RESOLUCIÓN No.

POR MEDIO DE LA CUAL SE RENUEVA UN PERMISO DE VERTIMIENTOS Y SE ADOPTAN OTRAS DETERMINACIONES

3. Que técnicos de la Corporación procedieron a evaluar la información presentada y a realizar visita técnica al predio de interés el día 19 de julio de 2023, generándose el informe técnico **IT-08341-2023 del 11 de diciembre de 2023**, dentro del cual se formularon las siguientes observaciones y conclusiones:

- STARD Comedores 1.

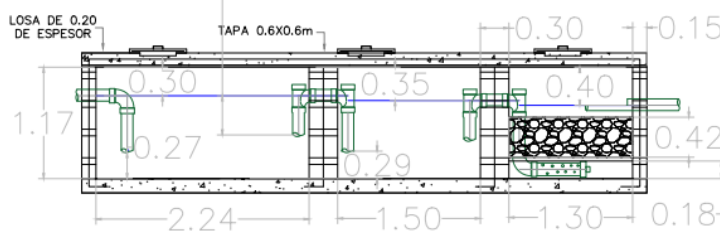
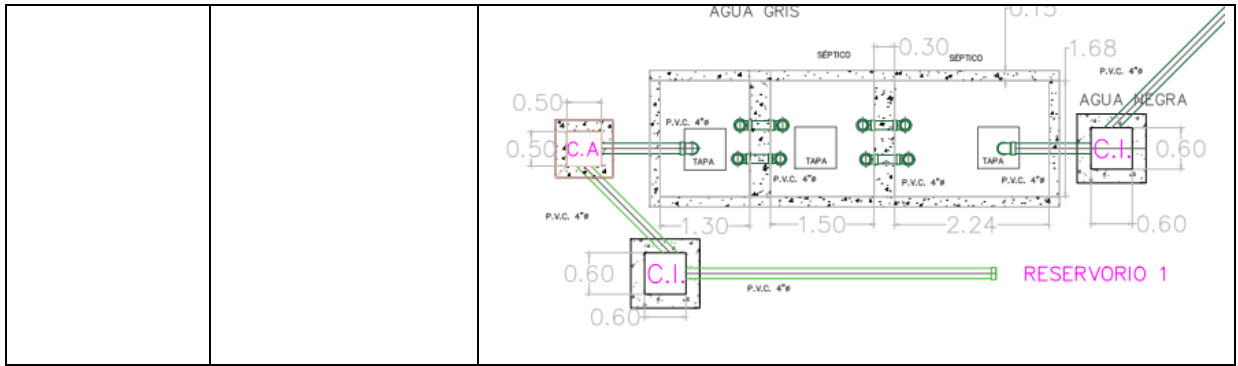
Cumple, ya que se encuentra cerca de la zona de descarga inicial en una cota superior a la del pozo séptico.

Cumple, ya que se proyecta un tiempo de retención de 10 min.

Cumple, toda vez que la relación largo – ancho es 1:1 (0.50:0.50)

Cumple, toda vez que la altura mínima propuesta es de 0.83 m.

Cumple, ya que se proyecta de 24 h.

Cumple, ya que la relación es 3.50:2.00 es proporcional.

Cumple, ya que se tiene una altura útil de 3.0 m.

No cumple, ya que no se observa un sistema para la liberación de gases.

Cumple, toda vez que el Fafa está instalado en serie con el tanque séptico.

Cumple, ya que se cuenta con un volumen de 0.03 m³.

➤ STARD Oficinas 1.

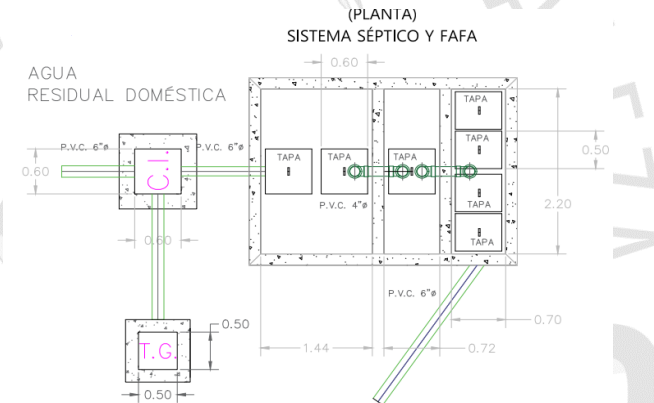
Cumple, ya que se proyecta de 24 h.

Cumple, ya que la relación 3.36:1.38 es proporcional.

Cumple, ya que se tiene una altura útil de 1.17 m.

No cumple, ya que no se observa un sistema para la liberación de gases.

Cumple, toda vez que el Fafa está instalado en serie con el tanque séptico.

Cumple, ya que se cuenta con un volumen de 0.03 m³.

➤ STARD Oficinas 2.

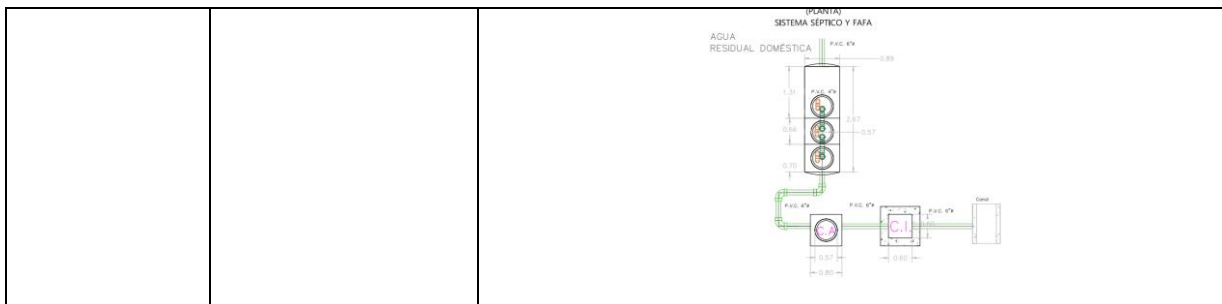
Cumple, ya que se proyecta de 12 h.

No cumple, ya que la relación es 1.60:1.14, sin embargo la relación es proporcional.

No cumple, ya que se tiene una altura útil de 1.04 m, sin embargo se acerca al valor sugerido.

No cumple, ya que no se observa un sistema para la liberación de gases.

No tiene trampa de grasas.

Cumple. La unidad está instalada en serie luego del pozo séptico.

Cumple, ya que se cuenta con un volumen de 0.04 m³.

➤ STARD Unidad Satelital.

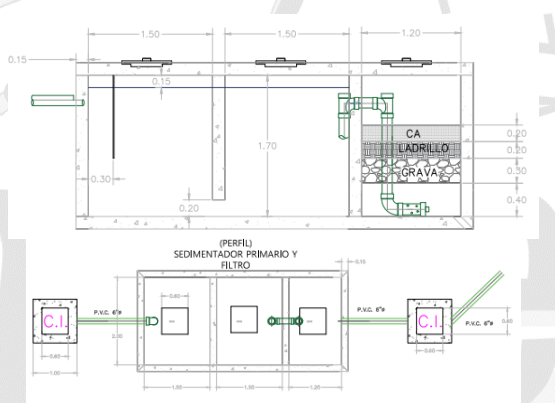
- Cumple, cuenta con TRH de 24 h.
- Cumple, ya que la relación es 1.96:0.89 m.
- Cumple.
- Cumple, ya que se tiene una altura útil de 1.79 m.

- Cumple. Unidad seguida del pozo séptico.
- Cumple, ya que cuenta con un volumen de 0.034 m³.
